BESCHLUSSVORLAGE

A.26/058/2011

Gewerbegebiet Nördlinger Straße / Entwässerungsvarianten; Erlaubnis für Verlegung im LSG VIII (Siechweihergraben)

Gewerbegebiet Nördlinger Str., Variante 9a, Freispiegelentwässerung durch das Tal des Siechweihergrabens, Stellungnahme der Unteren Naturschutzbehörde

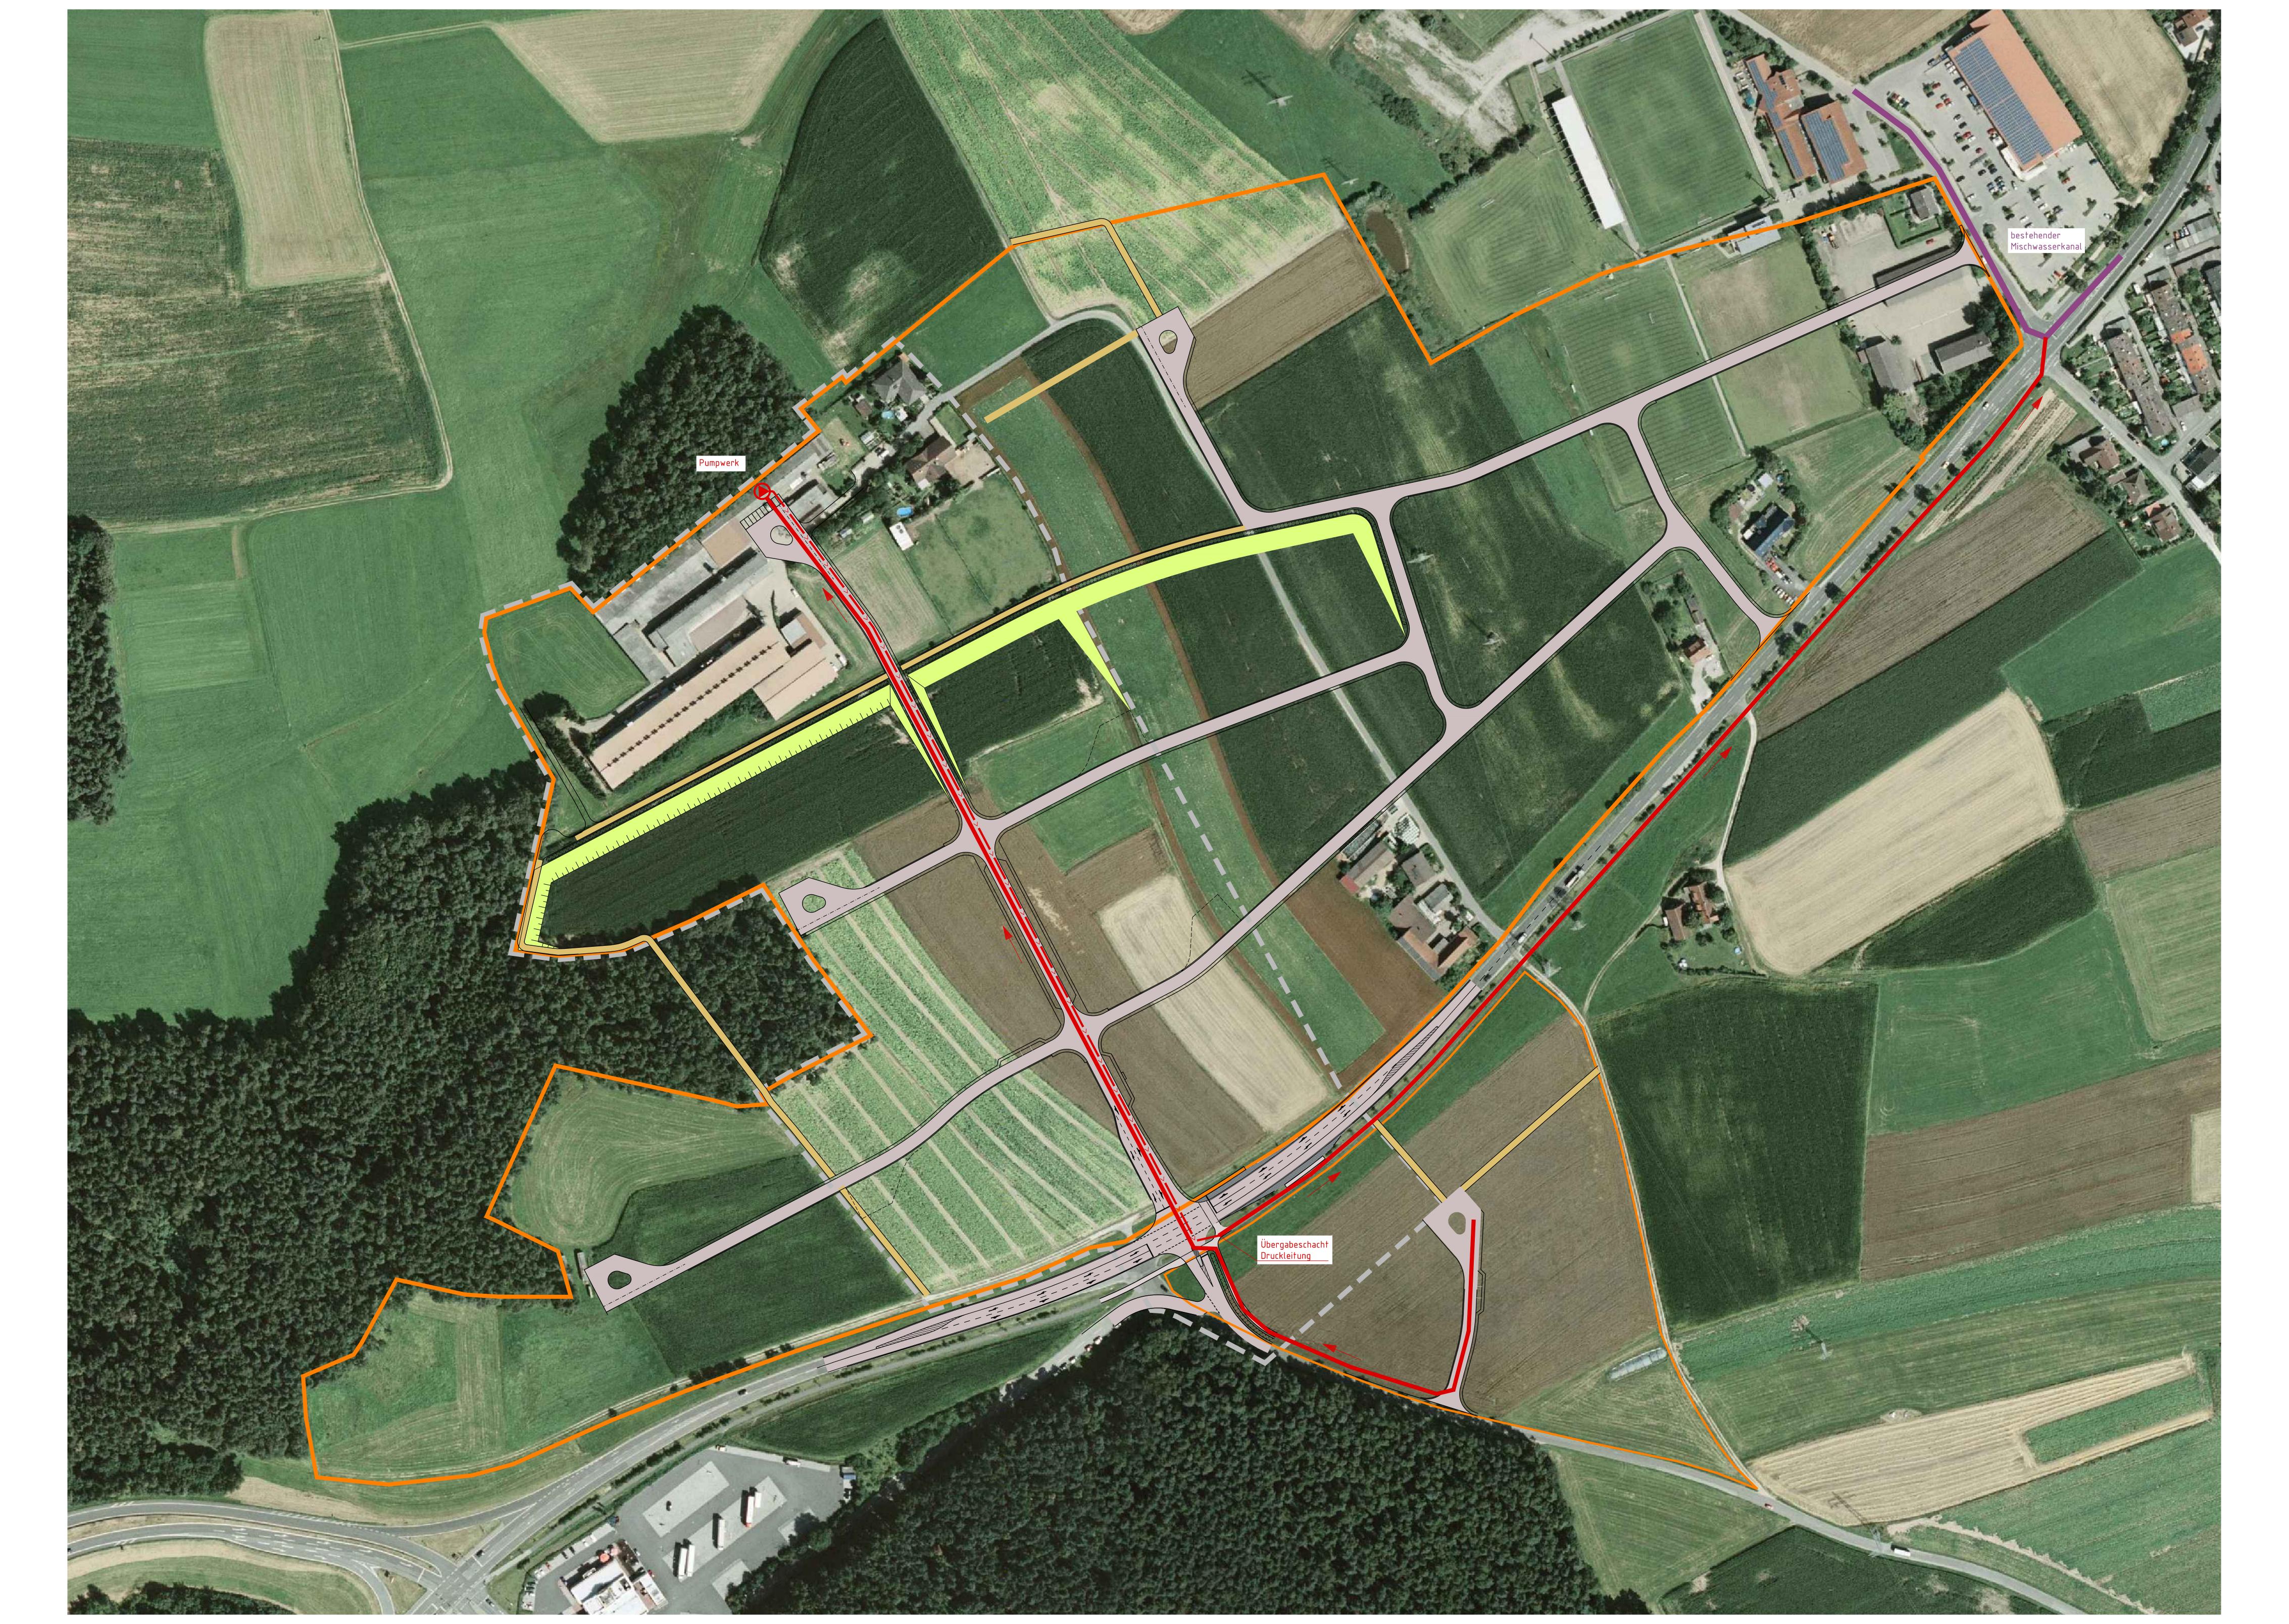
Die Trassenvariante 9a verläuft bis zur Einleitung in den bestehenden Kanal an der Gutenbergstraße im Landschaftsschutzgebiet VIII.

Unmittelbar an der Nordgrenze des Gewerbegebiets sieht die Planung vor, dass der Kanal eine kurze Strecke durch das Wäldchen nördlich des Gewerbegebiets geführt wird. Auf Kanalleitungen sind in der Regel keine Gehölzpflanzungen mehr möglich. Hier ist die Trasse so umzuplanen, dass keine Reduzierungen des Gehölzbestandes erforderlich sind. Dies schließt auch den Teil der Flurnummer 1497 im Gewerbegebiet ein, der Landschaftsschutzgebiet ist.

Auf der Flurnummer 1496 ist der Kanal so zu führen, dass der benachbarte Wald nicht beeinträchtigt wird.

Auf den Flurnummern 1068, 1086/2, 1494, 1086, und 1088/4 verläuft die Trasse in der teilweise sehr schmalen Talaue des Siechweihergrabens. In diesem Bereich ist die Talaue bisher ausschließlich landwirtschaftlich genutzt und weder durch Wege noch durch Leitungen erschlossen. Der ökologische Wert wird vor allem durch den Einfluss des Grabens (hohe Feuchtigkeit) geprägt. Nähere Aussagen zur Vegetation und zum Boden liegen der UNB derzeit nicht vor.

- 1) Wasserführung: In diesem Abschnitt führt der Siechweihergraben nur sehr wenig, Wasser und fällt in Teilbereichen episodisch trocken. Durch den Kanal und sein Bett sowie die Störung des Bodengefüges beim Aufgraben kann eine Drainagewirkung entstehen, die, selbst wenn sie nur schwach ausgeprägt ist, genügt, dass der Graben trocken fällt und nur noch nach Starkregen Wasser führt. Er ginge damit als aquatischer Lebensraum verloren. Die Trasse liegt nur wenige Meter entfernt vom momentanen Grabenverlauf, so dass Beeinträchtigungen bei den Bauarbeiten praktisch kaum vermeidbar sind.

- 2) Bei der Verlegung von Leitungen kommt es häufig zu Bodenverdichtungen, die den ökologischen Wert der Wiesen mindern.
- 3) Im Moment läuft der Graben begradigt. Durch den Kanal können Restriktionen entstehen, die eine Renaturierung zu einem späteren Zeitpunkt verhindern.

- 4) Der UNB liegen Hinweise vor, dass das Tal Lebensraum/Bruthabitat des Kiebitzes ist.

- 5) Gegebenenfalls vorhandene extensive Wiesen werden durch die Aufgrabung zerstört und können nicht ohne weiteres wieder hergestellt werden.
- 6) Auf der FI. Nr. 1088/3 ist ein Teil des Ausgleichs für die Hochwasserschutzmaßnahme geplant. Der Siechweihergraben soll hier zukünftig von der Grundstücksgrenze in leichten Mäandern auf den Durchlass im Damm zulaufen, dies soll den ursprünglichen Grabenverlauf in der tiefsten Linie wieder herstellen.
- 7) Die Flur Nr. 1098 ist teilweise eine Ausgleichsfläche, auf der sich bereits seit vielen Jahren ein ökologisch hochwertiger Bestand entwickelt hat. Hier kann die UNB nur zustimmen, wenn der Kanal innerhalb der Fläche des Radwegs verlegt wird.

Zusammenfassend sieht die UNB die Kanaltrasse innerhalb des LSG sehr kritisch, da es sich beim System Siechweihergraben um ein teilweise bereits hochwertigen Biotopkomplex handelt, der im Flächennutzungsplan für weitere Aufwertungsmaßnahmen vorgesehen ist.

Sollte die Trasse dennoch verwirklicht werden, sind folgende Maßnahmen zur Eingriffsminderung erforderlich:

- 1) Verlegung des Kanals in einem nicht drainierenden Bett.
- 2) Falls auf Grund des Bodengefüges erforderlich, ist ein Lehmschlag einzubringen, um das Bachbett wieder abzudichten.

- 3) In der Vogelbrutzeit zwischen Anfang März und Anfang August dürfen keine Baumaßnahmen durchgeführt werden
- 4) Die Zahl der Wartungsschächte ist auf ein Minimum zu reduzieren. Die Planung des Kanals ist so vorzunehmen, dass eine spätere Renaturierung des Baches möglich ist.

- 5) Zur Vermeidung von Bodenverdichtung sind die Arbeiten mit Kettenfahrzeugen auszuführen.
- 6) Für den gesamten Verlauf innerhalb des LSG gilt, dass die Baustelleneinrichtung nicht über den mindestens notwendigen Arbeitsbereich hinausgeht. Die benötigten Flächen müssen bei der Antragstellung für die Befreiung nach LSG- Verordnung in einem Begleitplan dargestellt werden.

- 7) Wo eine Wiederherstellung des derzeitigen Zustands nicht möglich ist, ist ein ökologischer Ausgleich notwendig. Bei den Ausgleichsflächen muss dafür von dem geplanten Endzustand ausgegangen werden.

- 8) Es muss eine ökologische Bauleitung eingerichtet werden.
